Por medio de la presente, yo, José María Guardia López, persona natural con CIP 6-713-1100, en mi condición de promotor del proyecto “**VILLA NAMEC**”, a desarrollarse en el Corregimiento de Monagrillo, Distrito de Chitré, Provincia de Herrera, doy respuestas a la segunda información aclaratoria solicitada, sobre el Estudio de Impacto Ambiental (EsIA), Categoría I, de dicho proyecto, se responden a continuación.

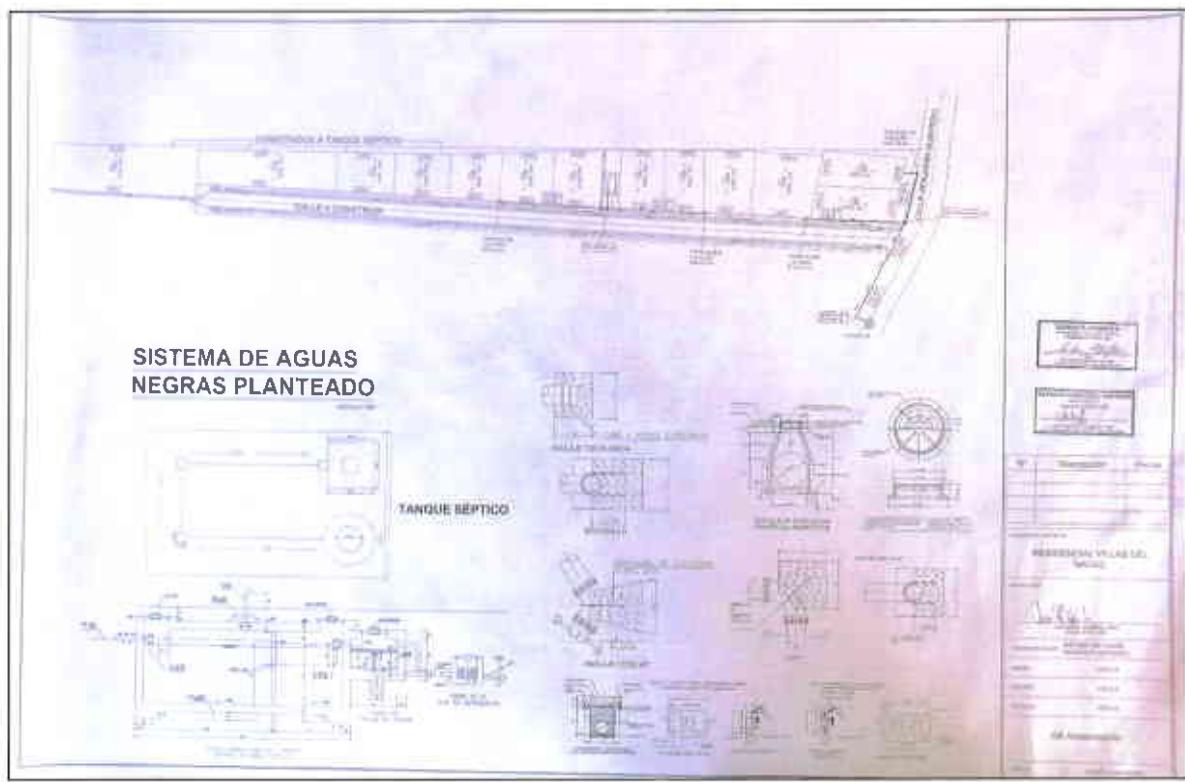
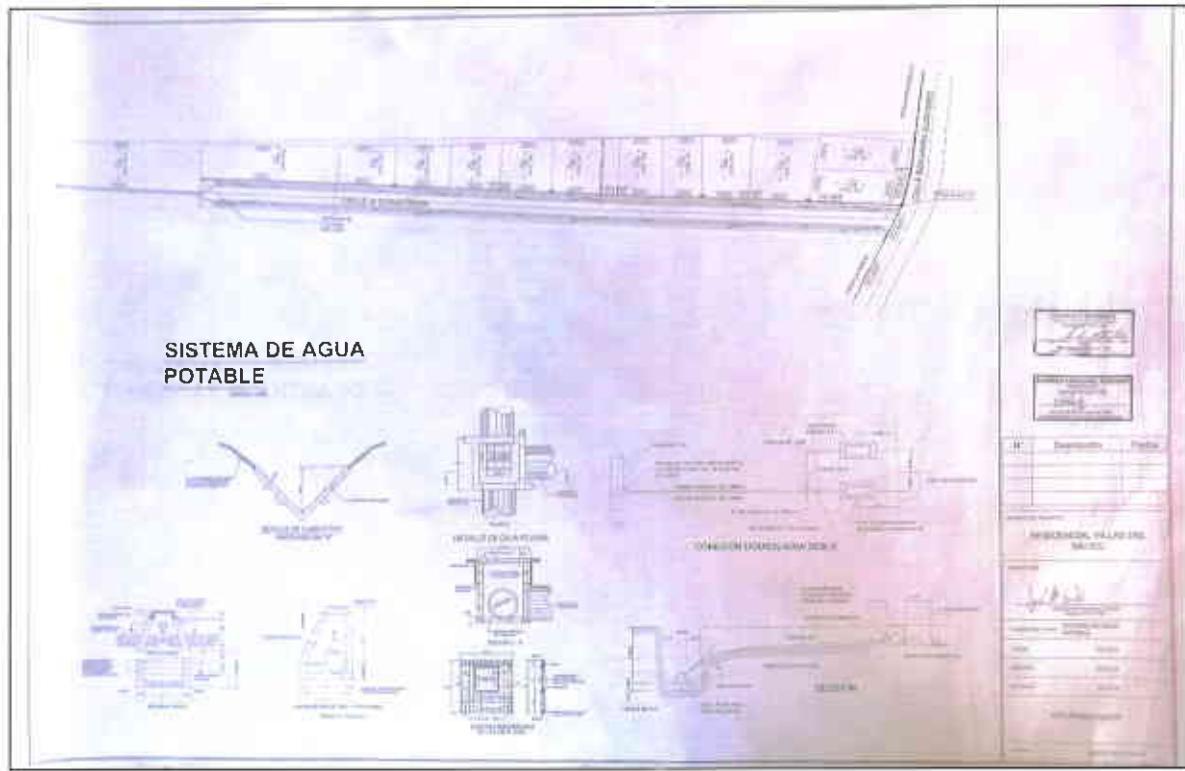
3. “No se presentó la respuesta a la pregunta 9 de la nota **DRHE-SEIA-1873-2021**, por lo tanto reiteramos que: En la página veintiséis (26) del EsIA, punto 5.4.2 Construcción/ejecución, se indica “...Demarcación en el terreno de los sitios donde se construirán las viviendas, calles, áreas verdes, de uso público, sistemas de abastecimiento de agua potable y sanitario”. Por lo expuesto debe:

- Indicar si en el área de uso público se construirá alguna infraestructura, en caso afirmativo aportar plano.
- Presentar plano de la calle a construir”.

Respuesta: En respuesta a la pregunta número tres, se presenta respuesta a la pregunta 9 de la nota **DRHE-SEIA-1873-2021**, en la página veintiséis (26) del EsIA, punto 5.4.2 Construcción/ejecución, se indica “...Demarcación en el terreno de los sitios donde se construirán las viviendas, calles, áreas verdes, de uso público, sistemas de abastecimiento de agua potable y sanitario”, por lo expuesto se presentan:

- Planos donde se construirá la infraestructura de agua potable y sanitaria del proyecto Villa Namec.

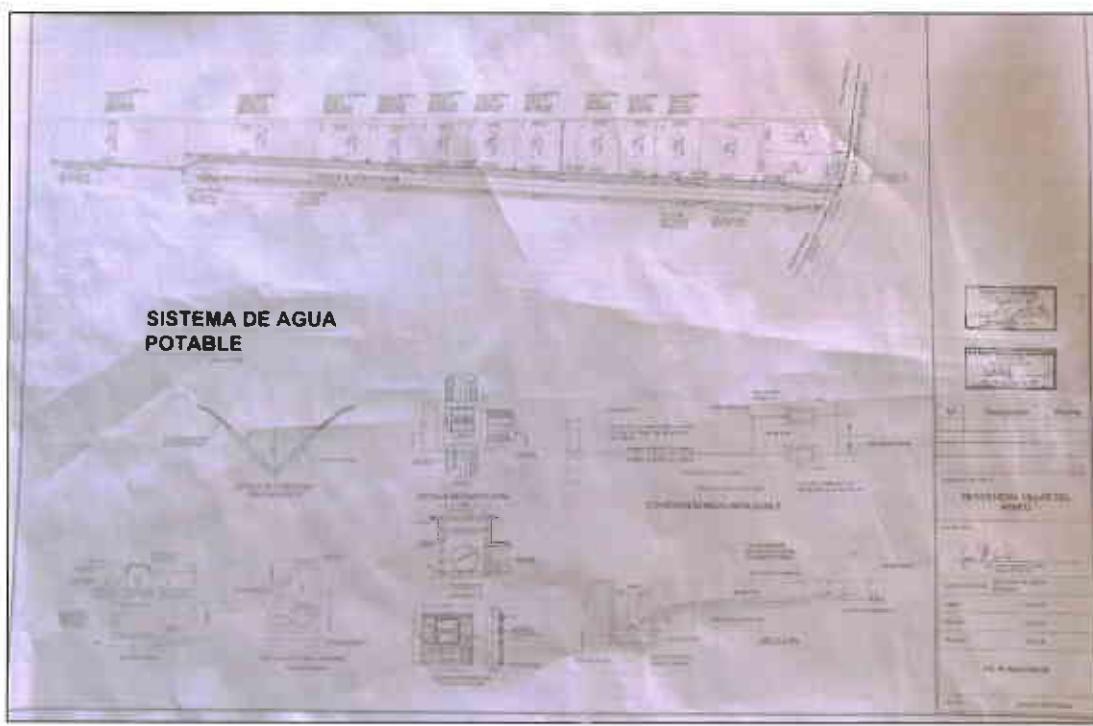
4. "No se presentó la respuesta a la pregunta 10 de la nota **DRHE-SEIA-1873-2021**, por lo tanto reiteramos que: En la página ciento veintidós (122) del EsIA, punto 15 Anexos, Certificación SINAPROC-DPH-080-080/28-09-2021, en las recomendaciones se debe cumplir estrictamente con "...Construir un sistema de recolección de aguas pluviales que garantice la evacuación de esta de una manera segura, eficiente y sin la afectación de terceras personas" por lo expuesto debe:

- A) Definir cómo será el manejo de las aguas pluviales generadas por el proyecto para evitar afectar a predios colindantes e identificar su punto de descarga (fuente hídrica o sistema recolector de aguas pluviales). En caso de conectarse a un sistema existente, presentar autorización de la entidad que administre el sistema, donde se establezca que cuenta con la capacidad para recibir las aguas pluviales del proyecto.

- B) Coordenadas del alineamiento de las aguas pluviales desde la salida del proyecto hasta el punto de descarga o interconexión con el sistema existente.

- A. El manejo de las aguas pluviales del proyecto, se hará descarga hacia cuneta abierta de drenaje natural existente del terreno.
- B. Las coordenadas del alineamiento de las aguas pluviales son las siguientes:
-Punto de Inicio de cuneta para recolección de agua pluvial en ambos lados de la calle:
17N 559960 m E – 882382 m N y 17 N 559958 m E – 882375 m N.
-Punto de salida de agua pluviales del proyecto: 17N 559718 m E – 882386 m N.
-Punto de descarga de las aguas pluviales hacia cuneta abierta de drenaje natural existente del terreno: 17N 559666 m E – 882393 m N.
- C. No se requiere atravesar terrenos privados para acceder al punto de interconexión, por lo que este punto no aplica.
- D. Las aguas pluviales se harán descarga en cuneta abierta de drenaje natural existente del terreno.

Se adjunta planos del proyecto.

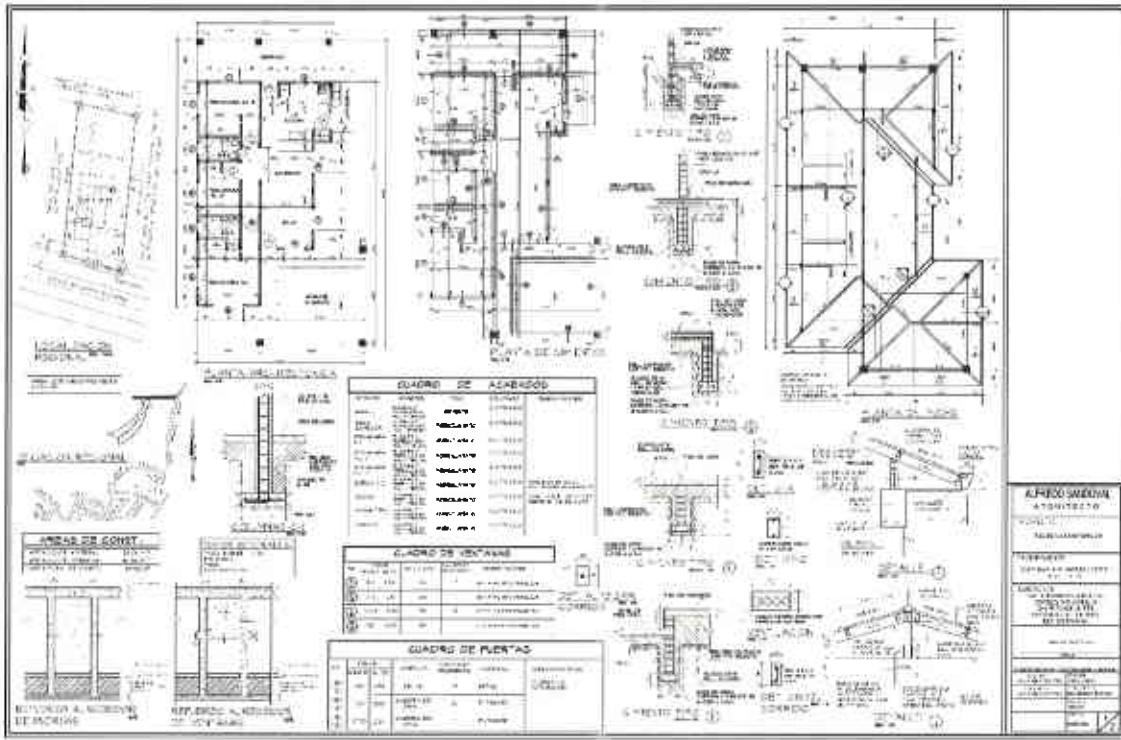
5. "No se presentó la respuesta a la pregunta 11 de la nota DRHE-SEIA-1873-2021, por lo tanto reiteramos que debe: Presentar plano que contenga el respectivo cuadro de desglose de áreas de la vivienda en tamaño adecuado".

Respuesta: Respondiendo la pregunta número cinco, se presenta respuesta a la pregunta 11 de la nota **DRHE-SEIA-1873-2021**, se entrega planos donde contiene el respectivo cuadro de desglose de áreas de la vivienda en tamaño adecuado.

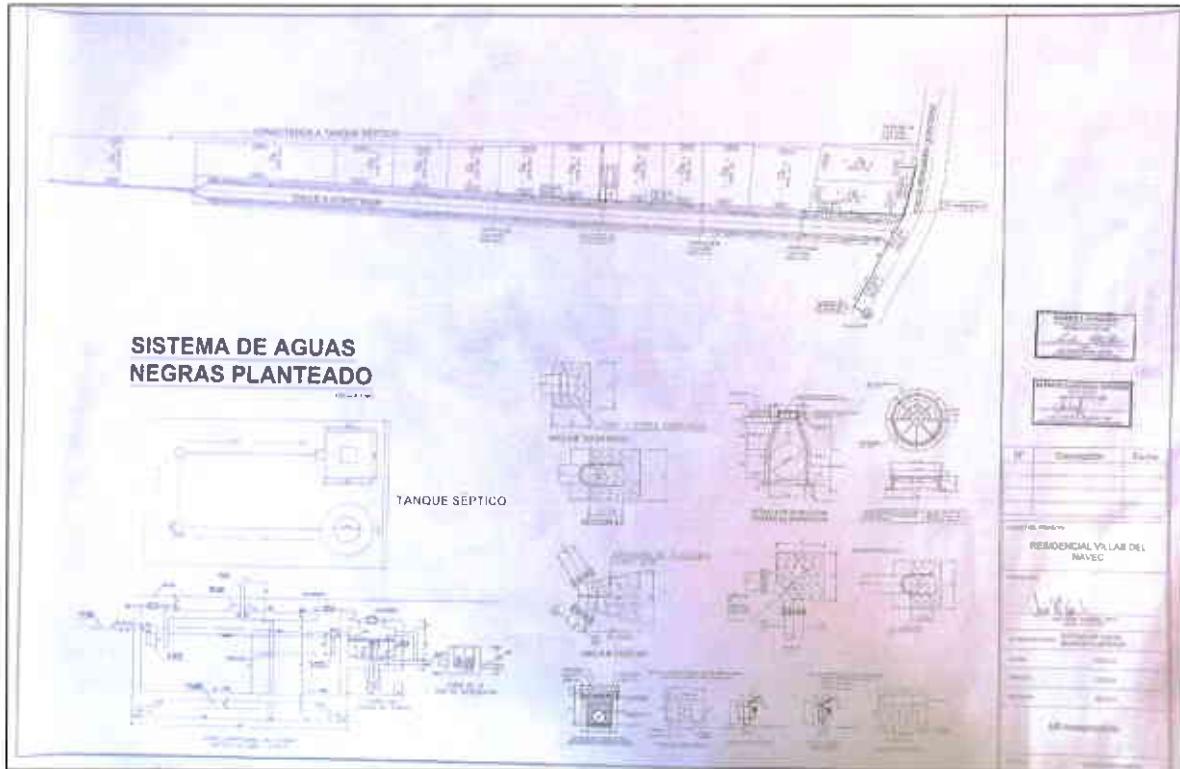
7. “No se presentó la respuesta a la pregunta 13 de la nota **DRHE-SEIA-1873-2021**, por lo tanto reiteramos que: En la página 36 del EsIA, punto 5.7.2 Líquidos se indica que: Durante la etapa de operación, los ocupantes de las viviendas generarán desechos líquidos los cuales ya en la etapa de construcción se deben prever el tratamiento de estos, ya sea con la construcción de fosas o alcantarillado y para ello contara con el apoyo de respectivas entidades en cuanto a solicitud de permisos y normas de adecuación. En la página 97 del EsIA punto 15 Anexos, se presenta la nota No. 055-DI-DPH, la cual indica que “...Cerca de la propiedad existe un sistema de alcantarillado sanitario perteneciente al IDAAN, en donde la cámara de inspección más cercana al terreno se encuentra como a 100 metros”. Por lo expuesto debe:

- a) Indicar cuál será el manejo de los desechos líquidos en la etapa operativa.
- b) En caso de tanque séptico presentar plano del sistema.
- c) En caso de conexión al sistema de alcantarillado debe indicar quien será el responsable de la construcción de la extensión de línea.

- a) El manejo de los desechos líquidos en la etapa operativa se llevará a cabo mediante la construcción, por parte del promotor, de un tanque séptico que recibirá las aguas sanitarias de las viviendas del proyecto.

Se adjunta planos del manejo de las aguas sanitarias del proyecto Villa Namec.

- b) El manejo de los desechos líquidos será mediante tanque séptico, por lo que se adjunta planos del mismo.
- c) No aplica, ya que no se hará descarga hacia sistema de alcantarillado existente.
- d) No aplica, ya que no se hará descarga hacia sistema de alcantarillado existente.
- e) No aplica, ya que no se hará descarga hacia sistema de alcantarillado existente.
- f) No aplica, ya que no se hará descarga hacia sistema de alcantarillado existente.
- g) No aplica, ya que no se hará descarga hacia sistema de alcantarillado existente.

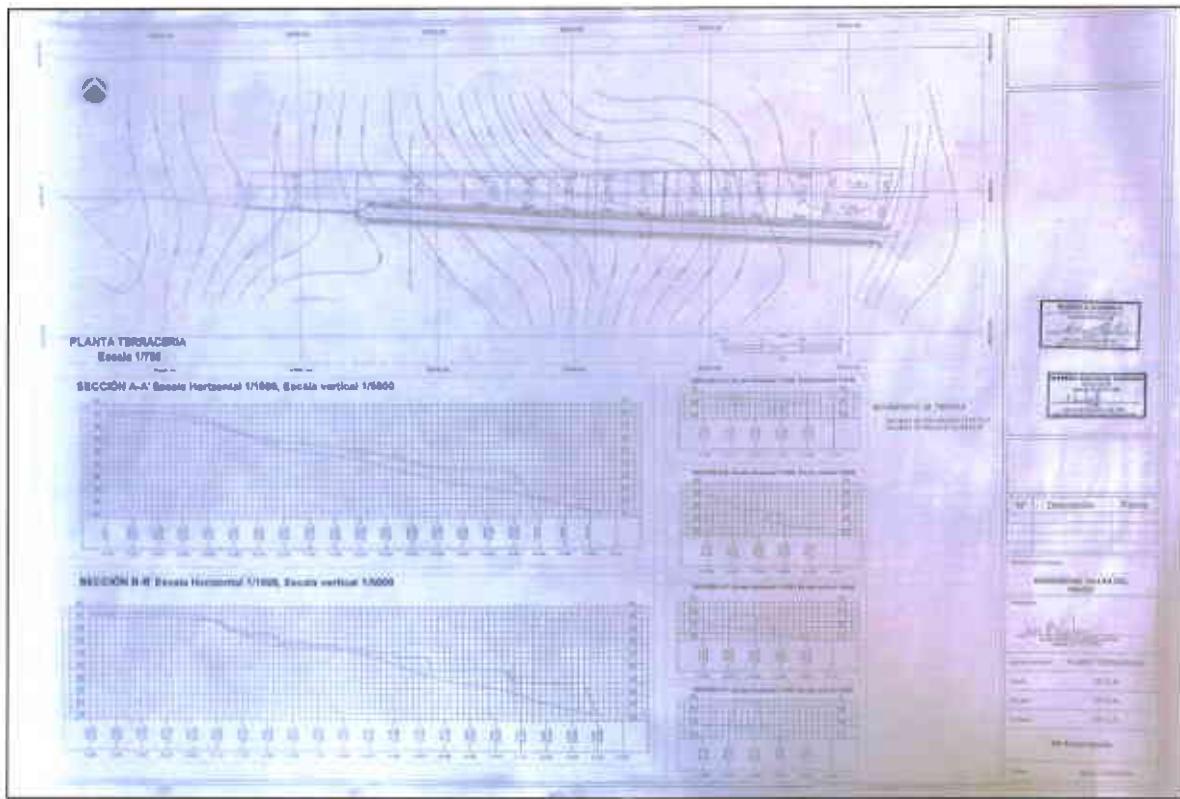
8. "No se presentó la respuesta a la pregunta 15 de la nota **DRHE-SEIA-1873-2021**, por lo tanto, reiteramos que: En la página 40 del EsIA, punto 6.4 Topografía, se indica que el terreno presenta una topografía plana, sin embargo, en inspección realizada se observa una topografía distinta a la establecida. Por lo tanto, se debe indicar la topografía real del polígono a impactar."

Respuesta: En respuesta a la pregunta ocho, se presenta respuesta a la pregunta 15 de la nota **DRHE-SEIA-1873-2021**, se presenta mediante planos, la topografía real del polígono a impactar.

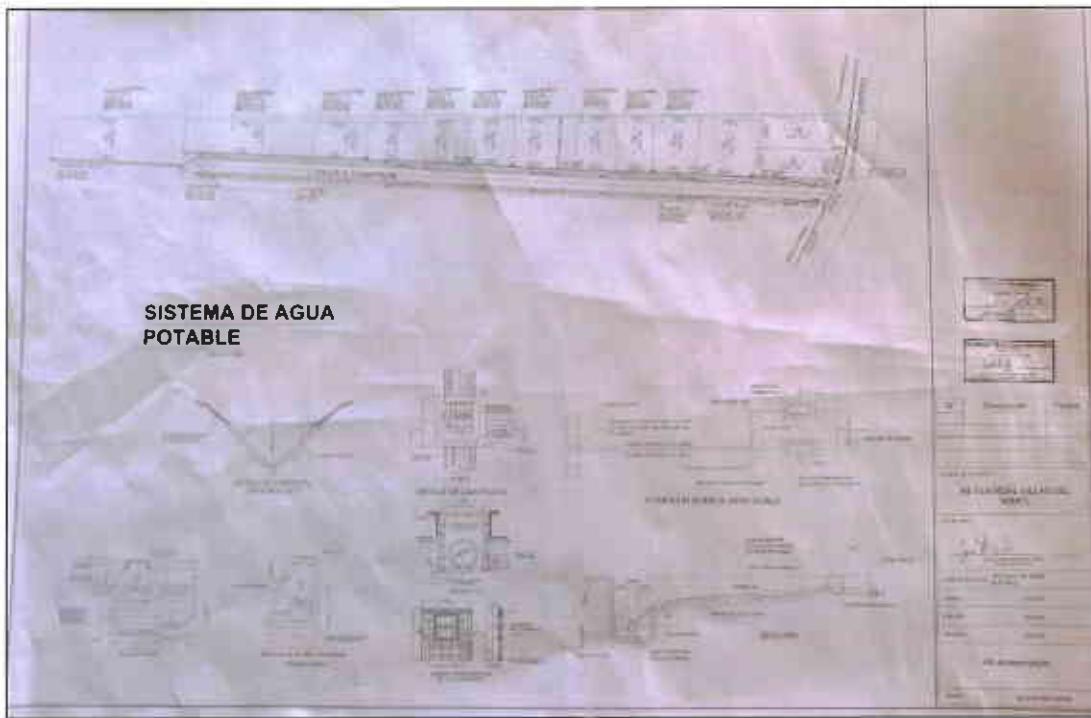
11. “No se presentó la respuesta a la pregunta 20 de la nota DRHE-SEIA-1873-2021, por lo tanto, reiteramos que: En la página 97 del EsIA punto 15 Anexos, se presenta la nota No. 055-DI-DPH, la cual indica que “...todo proyecto de tipo urbanístico o comercial debe incluir en sus diseños un sistema alternativo de recolección de agua potable en horas de la noche donde hay mayor presión y así garantice un buen servicio durante las horas del día. Por lo tanto, debe:

- a) Indicar tipo de sistema alternativo de recolección de agua se pretende construir.
- b) Presentar coordenadas UTM, Datum WGS 84 del sitio donde será ubicado.
- c) Indicar el área en el plano. Corregir plano.

- a) El tipo de sistema alternativo a utilizar es tanque de reserva individual de agua potable en polietileno para cada unidad de vivienda, que será instalado a nivel de terreno natural en superficie de concreto y el agua será impulsada a la vivienda por bomba.
 - b) Las coordenadas UTM, Datum WGS 84 del sitio donde se ubicará el tanque de reserva individual para cada lote son:

- c) Se indica área en planos y se adjuntan.
